Verslag huishoudelijke elektrische installatie op laagspanning en zeer lage spanning

Referentie: **011-20261006-04**	Datum controle: **06/10/2026**
Keurder: **011**

Eigenaar:	**Bratati Deb**	EAN-code:	**541448820062093963**
Adres installatie:	**Molenweg 57, 2830 - Willebroek**	Nummer teller(s):	**1SAG3100794485**
		Distributienetbeheerder installatie:	**Fluvius**

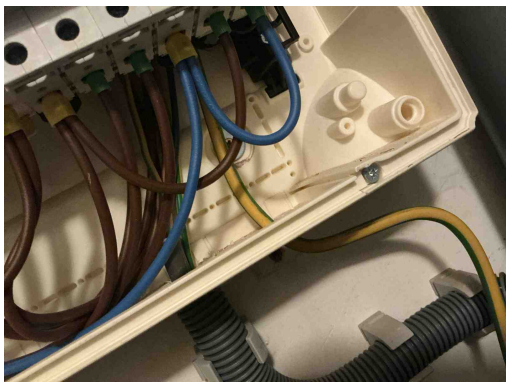
Inbreuk(en):

T21a - Het elektrisch materieel is niet geplaatst volgens de voorschriften van de fabrikant/ regels van goed vakmanschap. (Boek 1: 1.4.1.3) Oa ophangvijzen elektrisch verdeelbord niet afgedekt. Zie klasse II toestel.
Opmerking: Oa bord 1

Inbreuk(en):

C21 - Het gebruik van geleiders van het type VOB, zonder bijkomende afscherming is niet toegestaan (Boek 1: 5.2.9.6).
Opmerking: Oa kelder

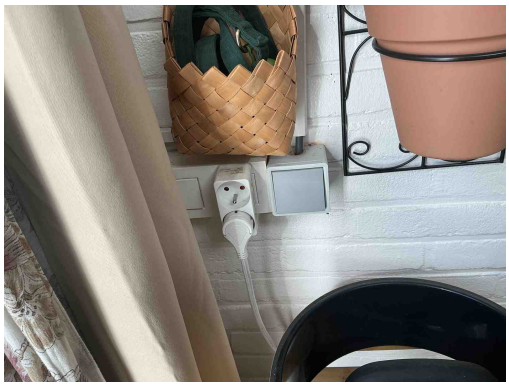
Inbreuk(en):

S07 - De situatieplannen stroken niet met de werkelijkheid (Boek 1: 3.1.2.1).
Opmerking: Oa schakelaar kelder , E9 met aarding zonder kindbeveiliging , schakelaars en contactdoos veranda, schakelaar slaapkamer

Inbreuk(en):

S07 - De situatieplannen stroken niet met de werkelijkheid (Boek 1: 3.1.2.1).
Opmerking: Oa schakelaar kelder , E9 met aarding zonder kindbeveiliging , schakelaars en contactdoos veranda, schakelaar slaapkamer

Inbreuk(en):

S07 - De situatieplannen stroken niet met de werkelijkheid (Boek 1: 3.1.2.1).
Opmerking: Oa schakelaar kelder , E9 met aarding zonder kindbeveiliging , schakelaars en contactdoos veranda, schakelaar slaapkamer

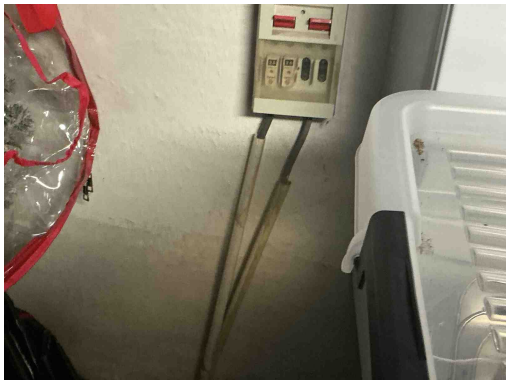
Inbreuk(en):

C13 - Onvoldoende bevestiging van de leiding(en) (Boek 1: 5.2.9.5).
Opmerking: Oa bord 2

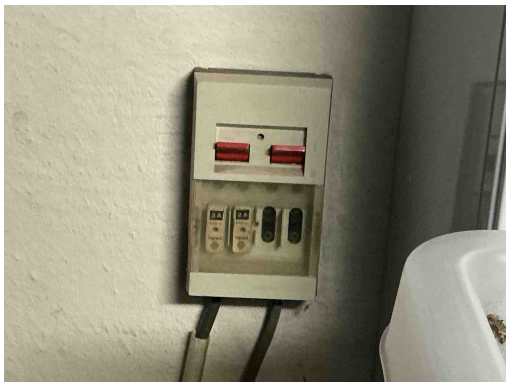
Inbreuk(en):

B17 - De voedingsspanning is niet op elk bord vermeld (Boek 1: 3.1.3.3).
Opmerking: Oa bord 2

D08 - De nodige markeringen op de beveiligingstoestellen ontbreken of zijn onleesbaar (Boek 1: 5.3.5.5).
Opmerking: Oa bord 2
